VYSVĚTLENÍ ZADÁVACÍ DOKUMENTACE č. 10 ze dne 3.3.2020 v souladu s ust. §§ 98 odst. 1, 2, 3 a 99 zákona č. 134/2016 Sb., o zadávání veřejných zakázek, v platném znění k veřejné zakázce „Centrální dopravní terminál Český Těšín a Parkoviště P+R“

Na základě žádosti dodavatele o vysvětlení zadávací dokumentace (dále jen „vysvětlení ZD“) doručené dne 28.2.2020, tj. v zákonem stanoveném termínu pro uplynutí lhůty pro podání nabídek, zadavatel město Český Těšín zveřejňuje vysvětlení ZD k výše uvedené veřejné zakázce včetně přesného znění žádosti dodavatele v souladu zákonem č. 134/2016 Sb., o zadávání veřejných zakázek, v platném znění (dále jen „zákon“):

SO703 PŘÍSTŘEŠEK NA KOLA (VČ. STOJANŮ NA KOLA) PRO 30 KOL

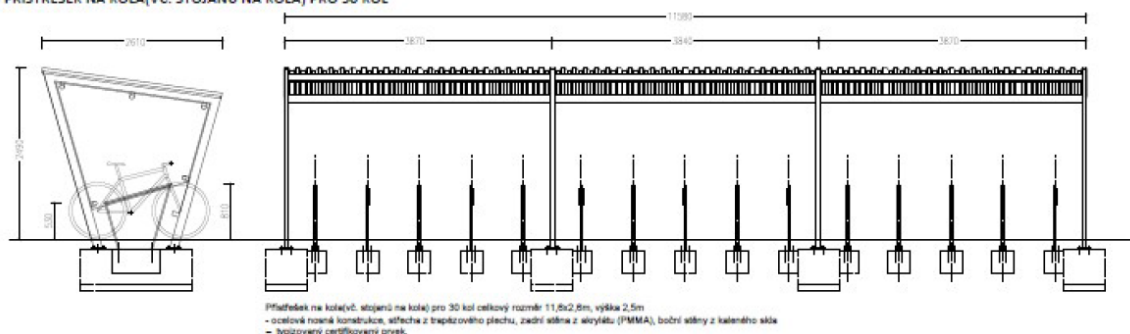
V soupise prací 7.3 – soupis prací – SO 703 Městský mobiliář, je uvedena položka - **přístřešek pro 30 kol**

Technická zpráva – **přístřešek pro 40kol – délka 7,74bm odpovídá 20 kolům**

Výkres - přístřešek pro 30kol

Pro kolik kol má být přístřešek.

Platí výkaz výměr nebo projektová dokumentace?

V Technické zprávě je uveden chybný rozměr 2500x7740x2490 mm. Správný rozměr je na výkrese D.1.1.9 PRVKY MĚSTSKÉHO MOBILIÁŘE a v části B. Souhrnná technická zpráva DPS (přiložena v příloze tohoto vysvětlení).
